改善箇所説明図

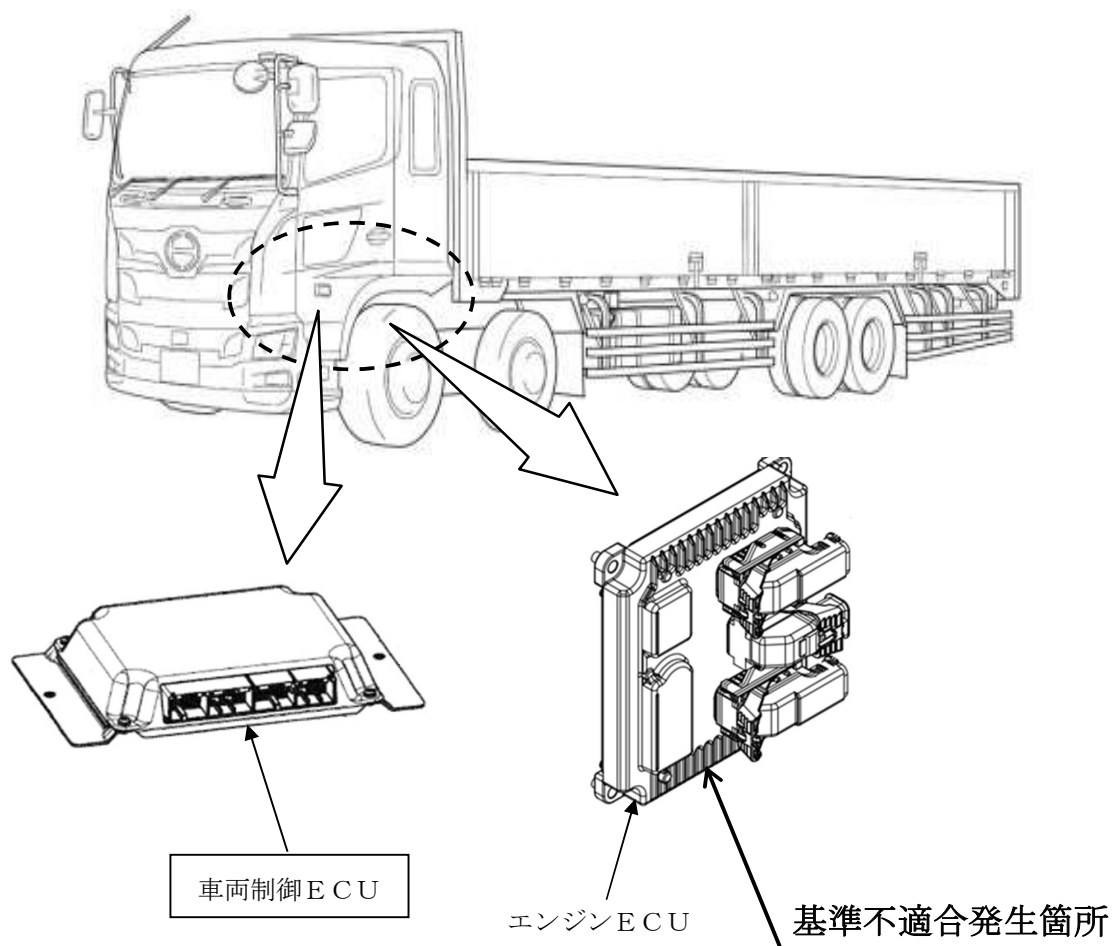
注： はプログラムを書き換える部品を示す。

車両制御ECUにおいて、制御値の書き込みプログラムが不適切なため、エンジンECUに誤った車両識別番号（VIN）が書き込まれることがある。そのため、故障診断ツールにて車両識別番号を表示できず、保安基準に適合しないおそれがある。

全車両、車両制御ECUのプログラムを対策仕様に書き換える。

識別：改善済車両には運転者席側ドア開口部のシリアルナンバープレートの左下に
黒色ペイントを塗布する。
